TAM-536/1-PN/32-2016

WYJAŚNIENIE – MODYFIKACJA 1

W PRZETARGU NIEOGRANICZONYM NA:

dostawę sprzętu medycznego dla potrzeb Oddziału Neonatologicznego
ogłoszonym w Biuletynie Zamówień Publicznych
w dniu 09.06.2016 r., pod nr **78047 - 2016**

Jak noworodek odczuwa zmiany poziomu hałasu

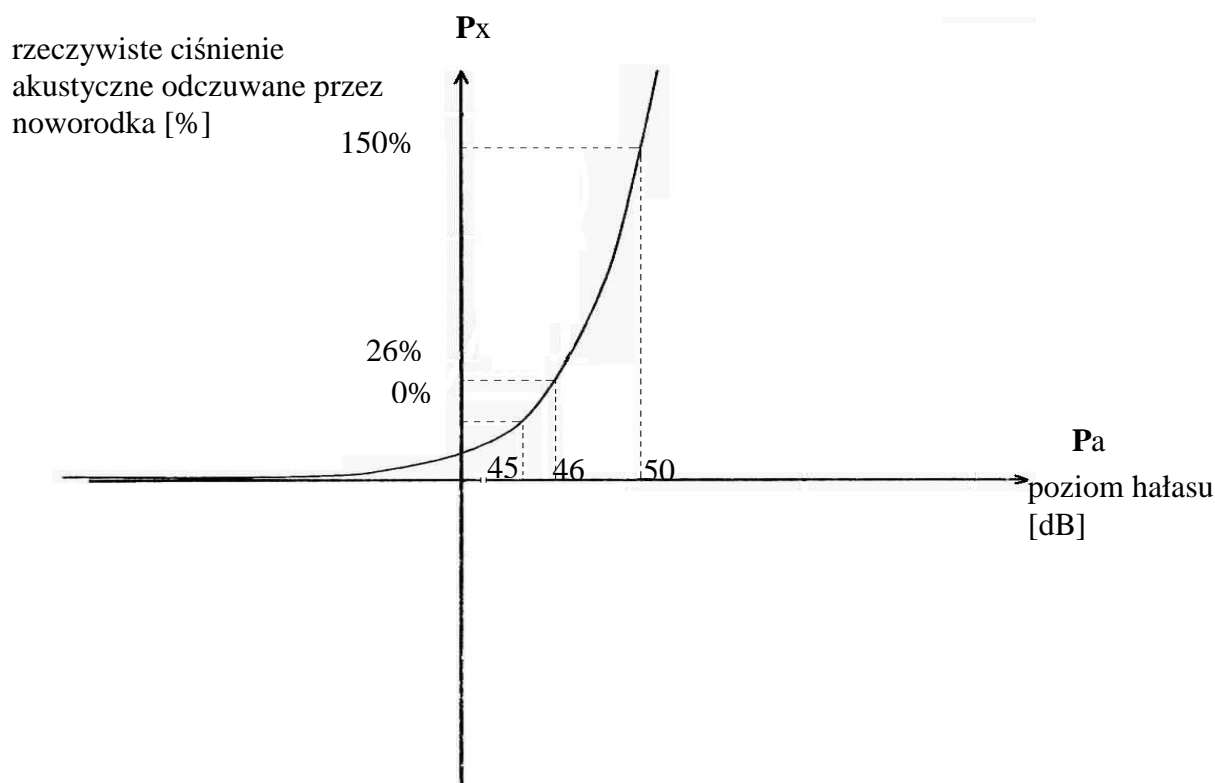
Czy według zaleceń Ministerstwa Ochrony Środowiska oraz publikacjami na temat poziomu hałasu, Zamawiający w trosce o stan słuchu najmniejszych pacjentów u których aparat słuchowy jest bardzo wrażliwy na otaczający je hałas, będzie wymagał poziomu hałasu wewnątrz inkubatora nie przekraczający 45 dB?

Poziom hałasu jaki odczuwa noworodek umieszczony w inkubatorze określany jest ciśnieniem akustycznym.

Poziom hałasu 45dB odpowiada poziomowi dźwięku cichej rozmowy. Jeżeli poziom hałasu wzrośnie o 1 dB to rzeczywiste ciśnienie akustyczne odczuwane przez noworodka wzrośnie o 26%, przy wzroście poziomu hałasu o 5 dB noworodek odczuwa to jako wzrost ciśnienia akustycznego o 150%. To oznacza, że do noworodka dociera wtedy hałas taki jak panuje w hali fabrycznej. Noworodek ma przebywać w tym hałasie niejednokrotnie kilka tygodni, to oczywiście musi odbić się na jego słuchu.

Odpowiedź 6: Zamawiający nie zmienia wymagań specyfikacji istotnych warunków zamówienia w zakresie opisanym w pytaniu - poziom hałasu wewnątrz kopuły w czasie pracy inkubatora z nawilżaniem i doprowadzaniem stężenia tlenu jest parametrem punktowany.
